# Complexe de la Romaine

## Complément de l'étude d'impact sur l'environnement

Réponses aux questions et commentaires de  
l'Agence canadienne d'évaluation environnementale

Juin 2008

Figure CA-8-1 : Turbidité mesurée aux PK 49, 46 et 34 de la Romaine entre septembre 2005 et août 2006

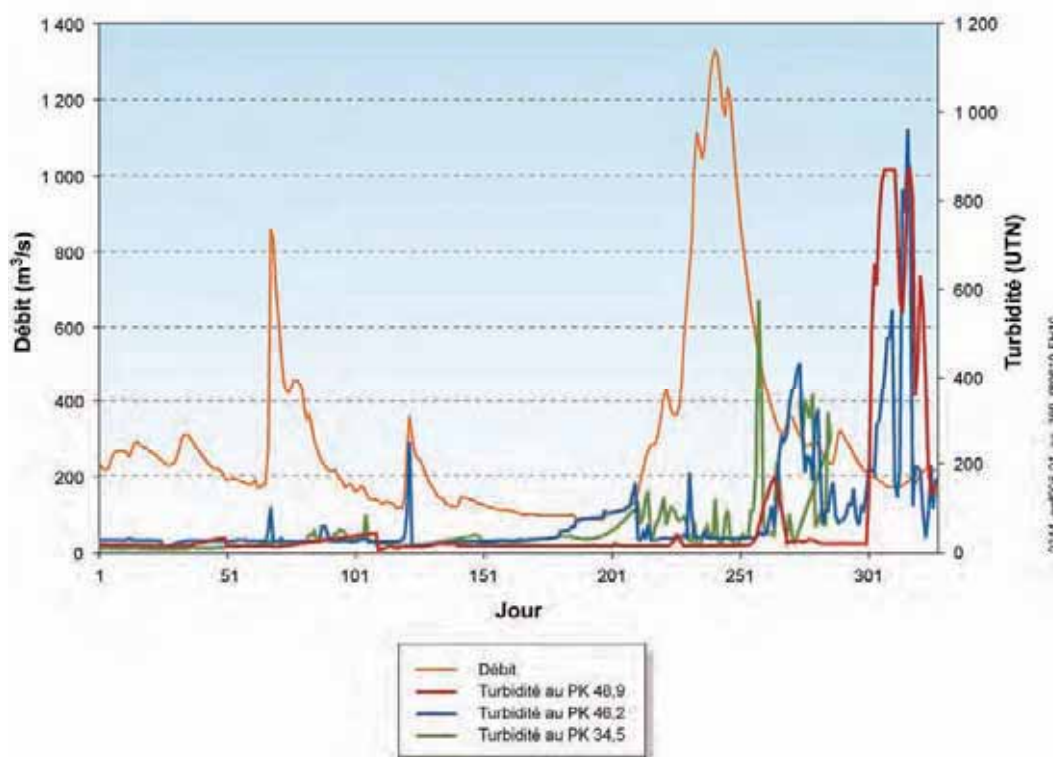
Selon les informations du rapport sectoriel sur la dynamique hydrosédimentaire des frayères à saumon atlantique (Génivar 2007b), des turbidimètres (modèle WQ 710 de Global Water inc.) ont été installés de façon permanente sur les frayères et des mesures de turbidité ont été prises deux fois par jour pendant toute l'année de l'étude. Les résultats sont présentés à la figure 3-5 du rapport sectoriel.

Comme le mentionne le MPO, il est probable que les données de juin à août 2006 soient associées à l'augmentation du bruit de fond des appareils, puisque ces derniers n'ont pas été nettoyés sur une longue période de temps incluant la crue de printanière, qui transporte et charrie une grande quantité de sédiments et de matières organiques pouvant salir et colmater les sondes. De ce fait, l'analyse des résultats et les conclusions du rapport sectoriel de GENIVAR (2007) ont été révisées en excluant ces données. Toutefois, cette modification n'apporte aucun changement majeur dans les principales conclusions du rapport.

La figure CA-8-1 montre les valeurs de turbidité mesurées aux PK 49, 46 et 34 entre le 18 septembre 2005 et le 10 août 2006.

Figure CA-16-1 : Disponibilité des habitats de reproduction en fonction du débit dans l'aire restreinte de fraie située au PK 46,2 de la Romaine

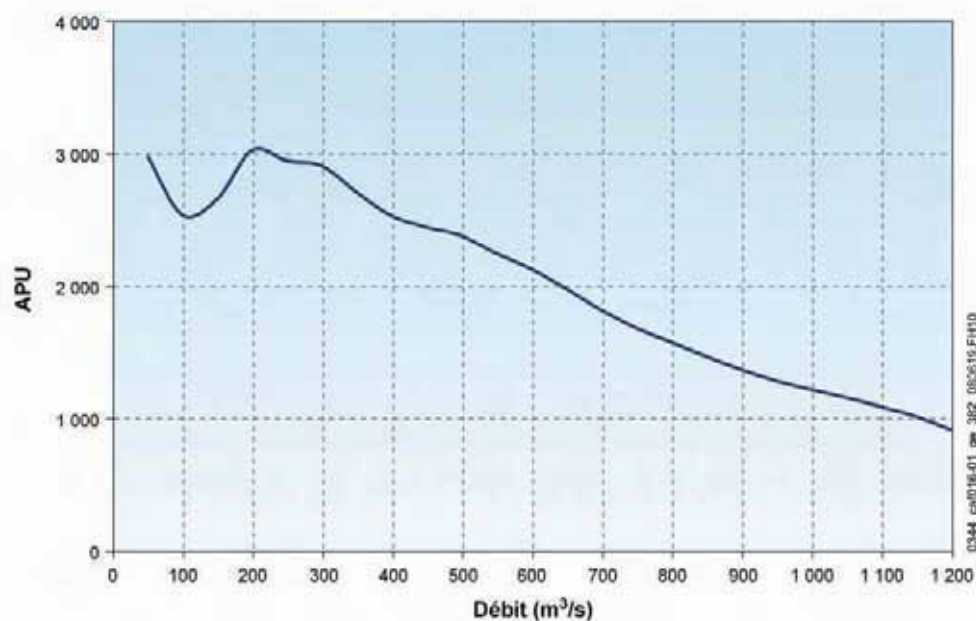
Le MPO privilégie également l'amélioration physique de la frayère du PK 48,9, en modifiant l'influence du seuil naturel du PK 48,96 afin d'assurer l'accès et la disponibilité d'habitat par des mouillages plus fréquents de cette frayère naturelle.

La figure CA-16-1 montre la disponibilité d'habitat en fonction du débit dans l'aire restreinte de fraie située au PK 46,2. On constate que la disponibilité d'habitat y est maximale à 200 m<sup>3</sup>/s et qu'elle diminue graduellement avec l'augmentation du débit.

Cette frayère ressemble à celle du PK 34,5. Les deux frayères sont situées sur les bords et dans le talweg, et la profondeur d'eau y est importante, de sorte qu'elles sont optimales à des débits égaux ou inférieurs à 200 m<sup>3</sup>/s.

Figure CA-36-1 : Température de l'eau en aval de la centrale de la Romaine-1 – Conditions actuelles et futures

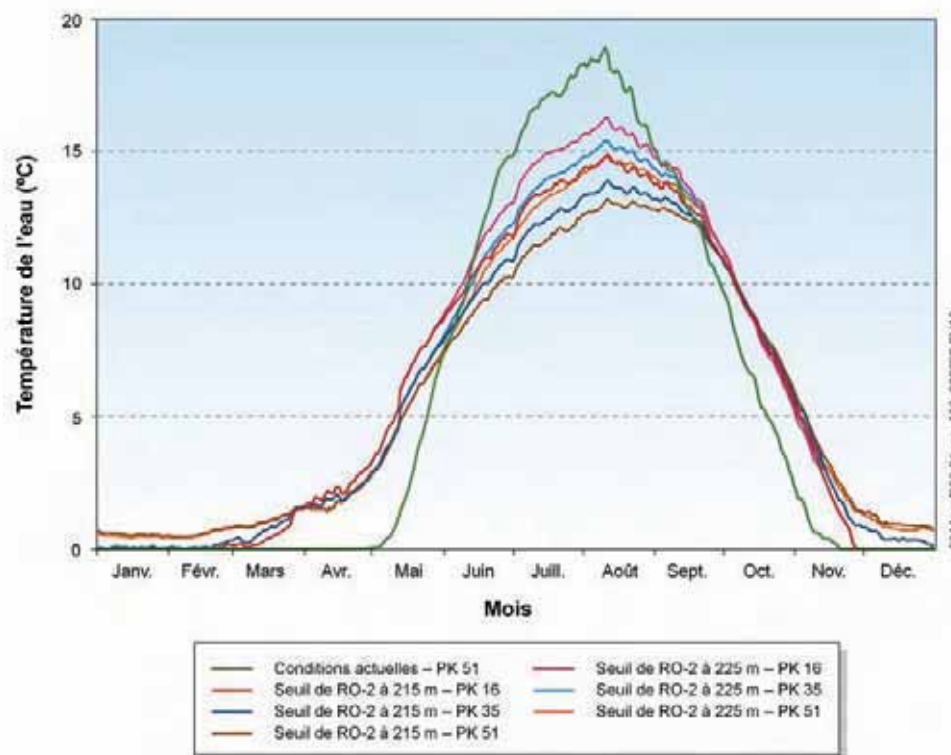
- a) Expliquer, pour chacun des sites (Romaine-2, Romaine-3 et Romaine-4), une telle différence de configuration par rapport à Romaine-1.
- b) Les contraintes générales de conception des canaux d'amenée ainsi que les contraintes spécifiques pouvant exister à chacun des sites devront être identifiées.
- c) Pour Romaine-2, l'explication devra également indiquer si les contraintes sont liées au régime d'exploitation permanent de l'ouvrage ou à un régime d'exploitation transitoire.
- d) L'explication devra également définir, de façon quantitative, les possibilités de modification de la géométrie des canaux d'amenée afin d'obtenir des seuils moins profonds et plus larges.

À titre d'information, nous avons étudié la sensibilité de la température de l'eau en aval de l'aménagement de la Romaine-1 en fonction d'un seuil d'entrée du canal de la Romaine-2 qui serait théoriquement situé 10 m plus haut que ce qui est prévu actuellement, soit 225 m au lieu de 215 m. Le rehaussement théorique de 10 m du seuil permettrait d'augmenter la température moyenne de juin à septembre de 1°C aux trois endroits indiqués à la figure CA-36-1. Cependant cette possibilité n'est pas proposée par Hydro-Québec car cela est incompatible avec le besoin d'un marnage de 19 m pendant la phase transitoire et que la modification de la température de l'eau en aval l'aménagement de la Romaine-1 est faible avec le projet proposé.

**Planche CA-92-1**

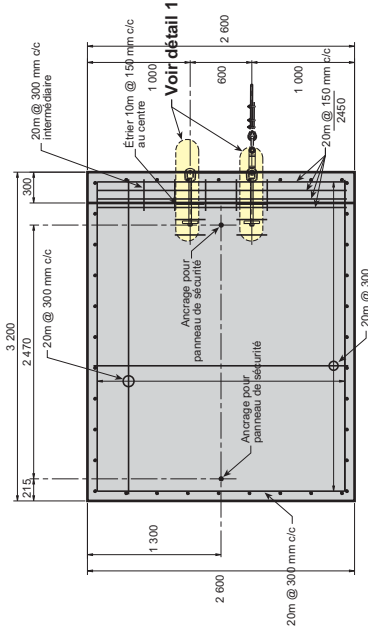
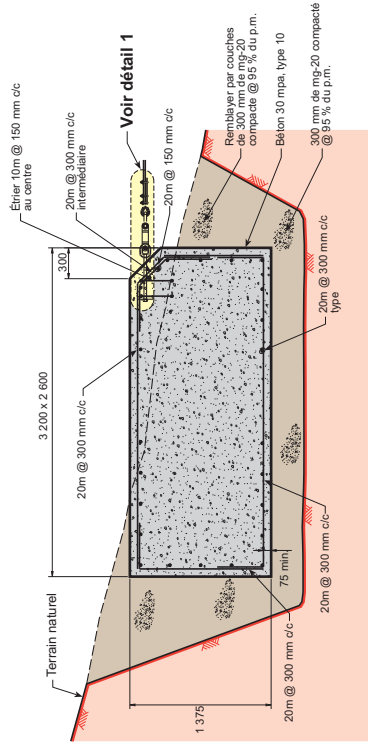
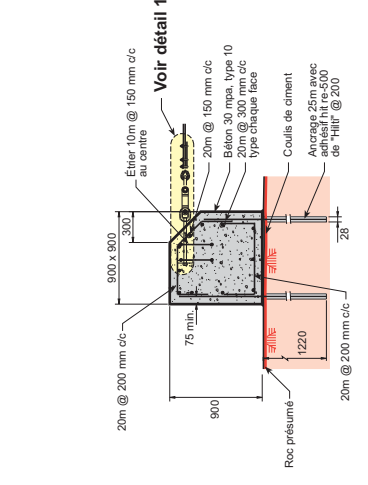
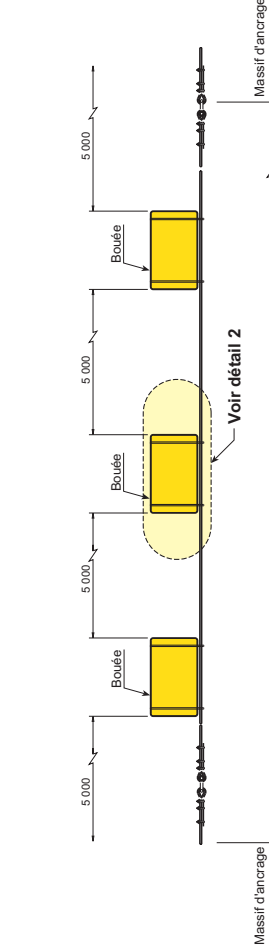
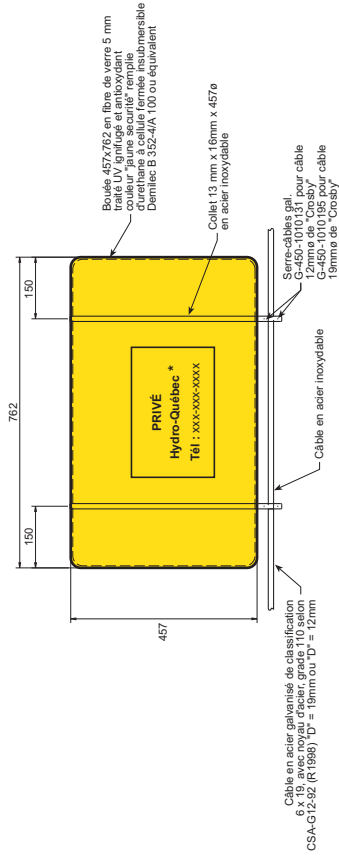
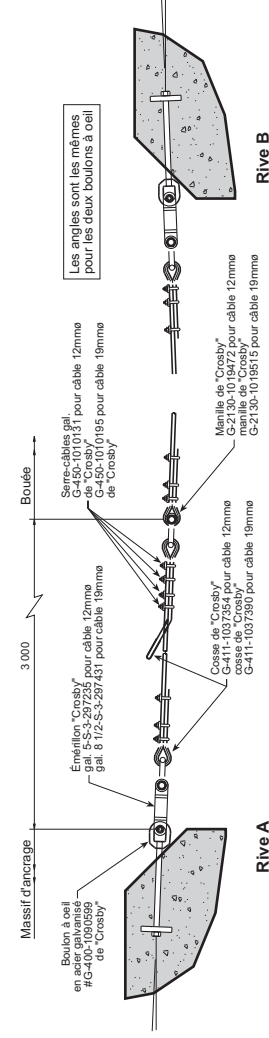
Pour assurer la sécurité de la navigation, des aménagements, tel que portages, estacades en amont des ouvrages représentant un danger pour la navigation, rampes, panneaux d'avertissements, etc. devront être aménagés dans les secteurs de chacune des centrales.

Fournir les caractéristiques sommaires, la localisation et des croquis de ces aménagements.
